## **IMPUGNAÇÃO**

### **PREGÃO ELETRÔNICO Nº 020.2024**

A empresa **D.M.P. EQUIPAMENTOS LTDA.**, inscrita sob o CNPJ n. 38.874.848/0001-12, situada à Rua João Bizzo, 10 – Galpão 01 e 03, LOTEAMENTO PARQUE EMPRESARIAL ADELELMO CORRADINI, CEP 13.257-595 cidade de Itatiba/SP, vem através da presente, mui respeitosamente, com fulcro na Lei 14.133/21, apresentar **IMPUGNAÇÃO** ao Edital **PREGÃO ELETRÔNICO Nº 20.2024**, pelos fatos e direitos a seguir aduzidos.

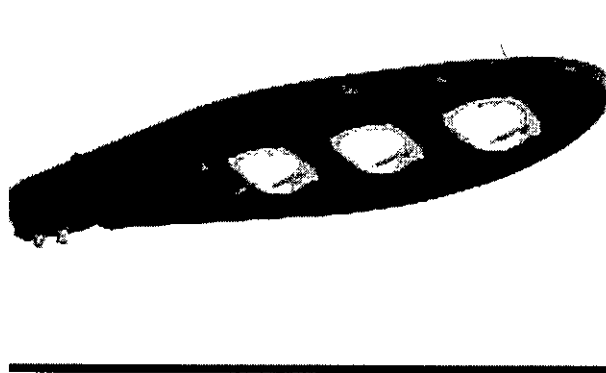
11. O Município quer adquirir luminária do TIPO PÉTALA ou do MODELO PÉTALA? Cabe esclarecer que o “tipo pétala” diz respeito ao encaixe do braço onde será instalada a luminária, já o “modelo pétala” diz respeito ao formato da luminária (e para tal exigência deve haver justificativa técnica plausível e não apenas padronização).

11.1 - Tipo pétala, diz respeito ao encaixe do braço onde será instalada a luminária:

11.2 - Modelo pétala, diz respeito ao formato da luminária (e para tal exigência deve haver justificativa técnica plausível e não apenas padronização):

Importante destacar que este tipo acima, carece de certificações, laudos e procel, visto a péssima qualidade e eficiência entregue, de baixíssima vida útil em termos práticos, visto que no papel qualquer alteração será aceita.
